**Licenciamento Ambiental da Produção Marítima de
Petróleo do Projeto de Ampliação do Sistema de
Produção e Escoamento de Petróleo e Gás Natural nos
Campos de Camorim, Dourado e Guaricema, Bacia de
Sergipe/Alagoas, litoral do Estado de Sergipe**

**Resposta ao Parecer Técnico
CGPEG/DILIC/IBAMA Nº 534/13**

Julho/2014

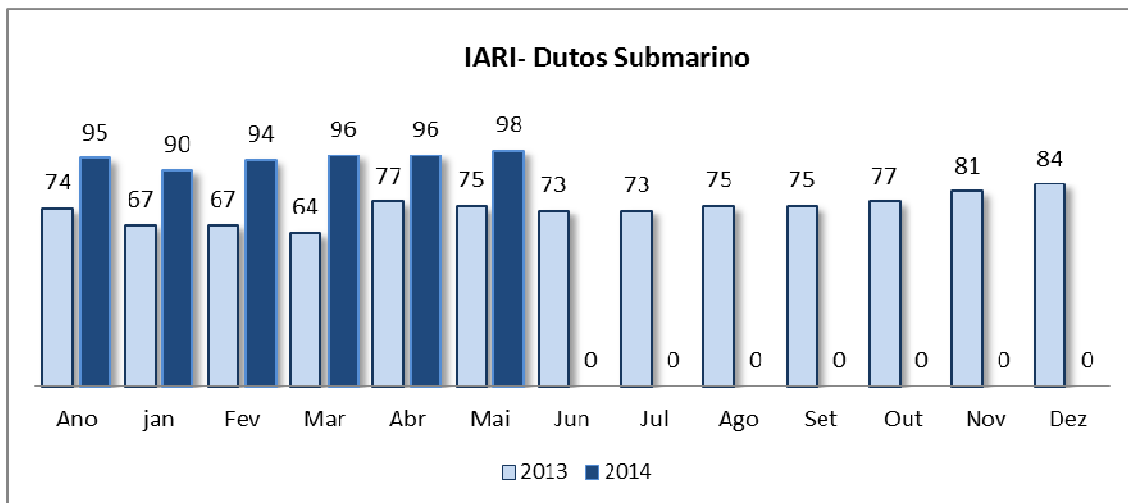
Uma medida global desse esforço, que não se limita ao conjunto das recomendações do período 2013-2014 é o IARI² – Índice de Atendimento das Recomendações de Inspeção, que é utilizado pela Petrobras como um dos indicadores de integridade das instalações. No quadro que se segue é feita uma comparação da evolução deste indicador entre 2013 e 2014.
